Přehledový list připomínek v lokalitě 130 / Na Vidouli

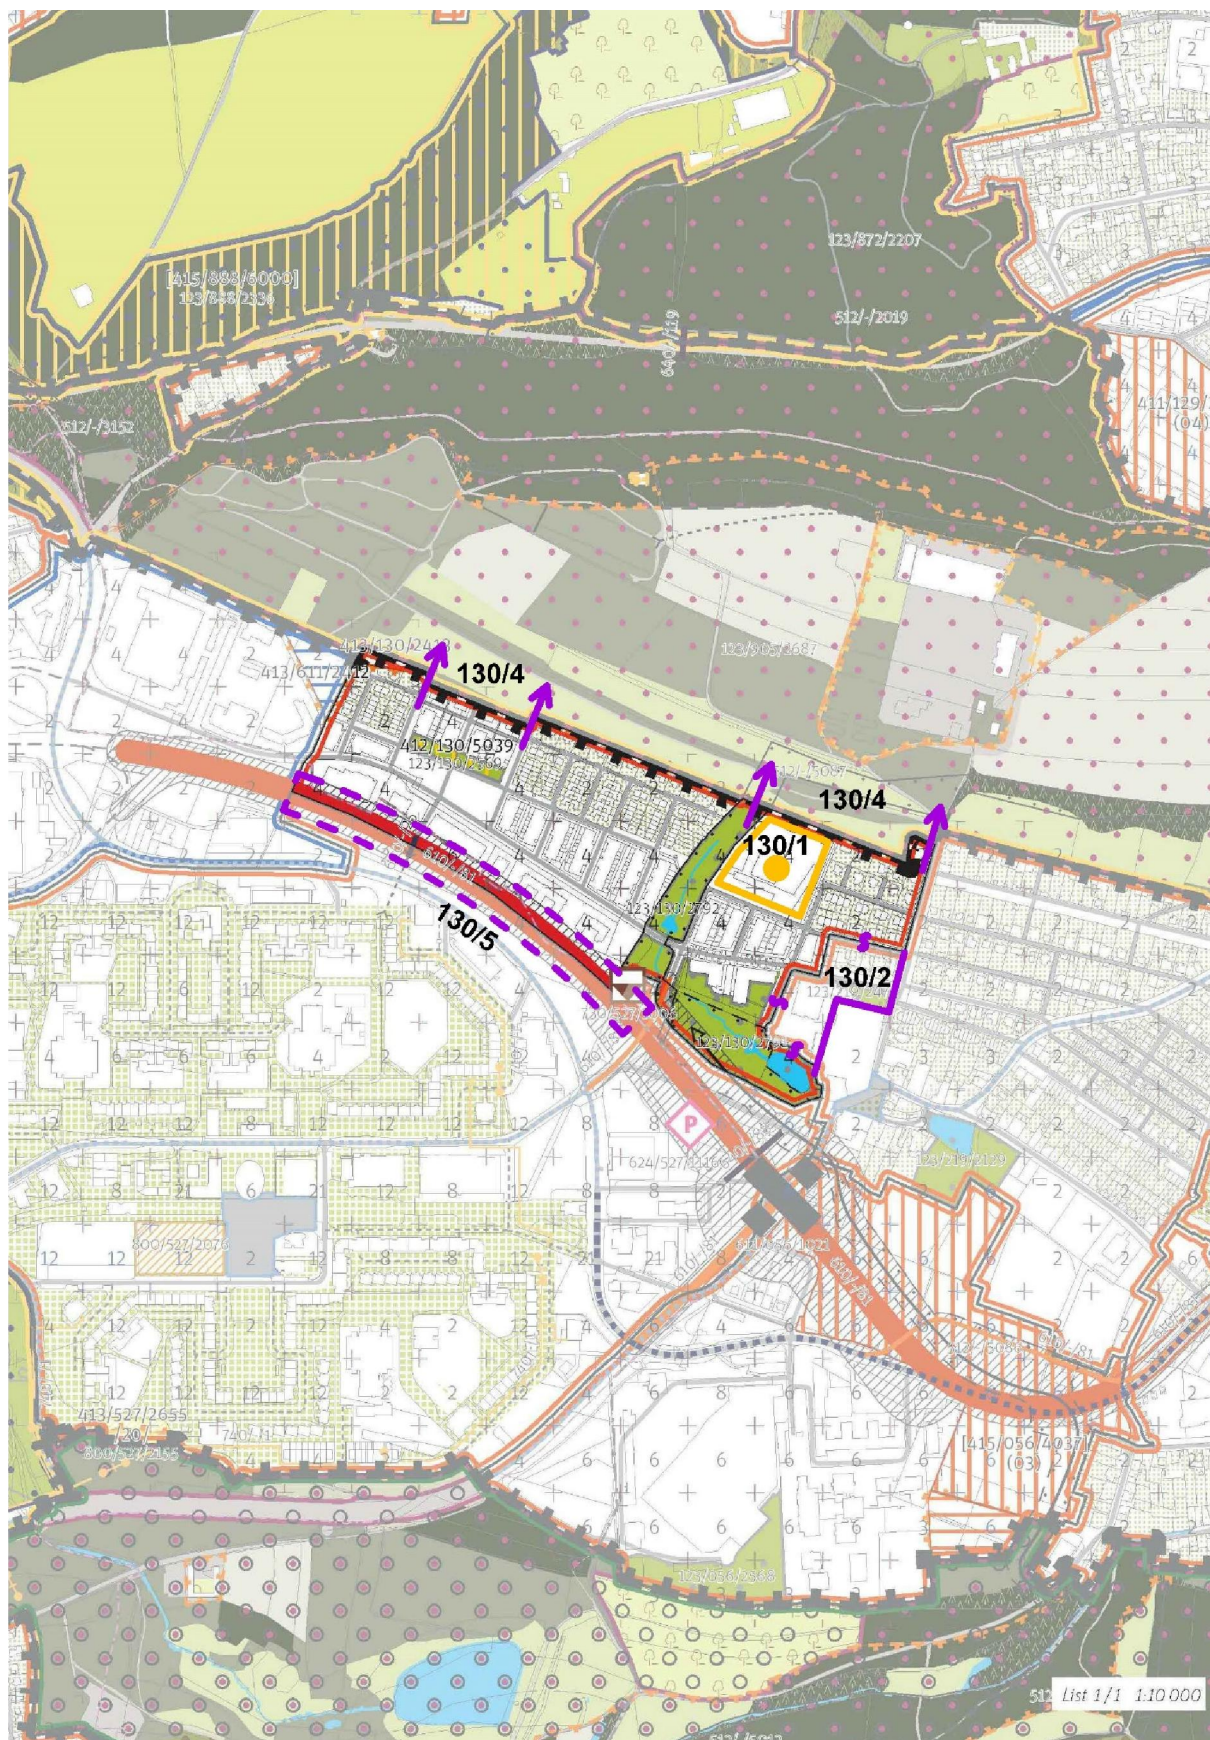
Chybí vyznačení areálu Německé školy. Tato připomínka je zásadní.

Odůvodnění: Označení stávající OV z koordinačního výkresu 03 je nutné propsat také do základního výkresu 02 a tedy i do KLZ.

Změna části východní hranice lokality: připojit areál bytových domů kolem Jinonického zámečku z lokality č. 219/Jinonice a přiřadit jej do lokality č. 130/Na Vidouli. Tato připomínka je zásadní.

Odůvodnění: Blok bytových objektů a v areálu Za Zámečkem má odlišný charakter od lokality vesnické struktury (05) Jinonic a mnohem víc odpovídá typu heterogenní struktury Na Vidouli.

Vypustit z výkresu 02 rastr Výškové regulace, ponechat jako informativní ukazatel ve Schéma 03. Tato připomínka je zásadní.

Odůvodnění: Výšková regulace pomocí čtverců 100 x 100 m je v území stabilizované lokality s jasnými objemy budov nadbytečná a nepřesná - zavádějící. Výšky hrubého rastru neodpovídají skutečné hladině. Pravidla pro dostavbu proluk či přestavbu stávajících objektů dostatečně jasně definují výšky existujících objektů a index využití lokality.

Chybí vyznačení prostupnosti do rekreačního území Vidoule. Tato připomínka je zásadní.

Odůvodnění: Lokalita přímo sousedí s nezastavitelnou přírodní lokalitou Vidoule a v rámci transformačního a rozvojového území není fixováno propojení z lokality do tohoto prostoru.

Zakreslit výhledové zakrytí RR v úseku MUK Bucharova - Schwarzenberská ulice. Tato připomínka je zásadní.

Odůvodnění: Zakrytí tubusu RR by zvýšilo kvalitu veřejného prostranství a přispělo k ochraně bydlení lokality č. 130/Na Vidouli. Projednávané ÚR RR v tomto úseku uvažuje pouze protihlukové stěny, ale v dalším stupni je projednávána varianta přestropeného ozeleněného tubusu s veřejným prostranstvím.
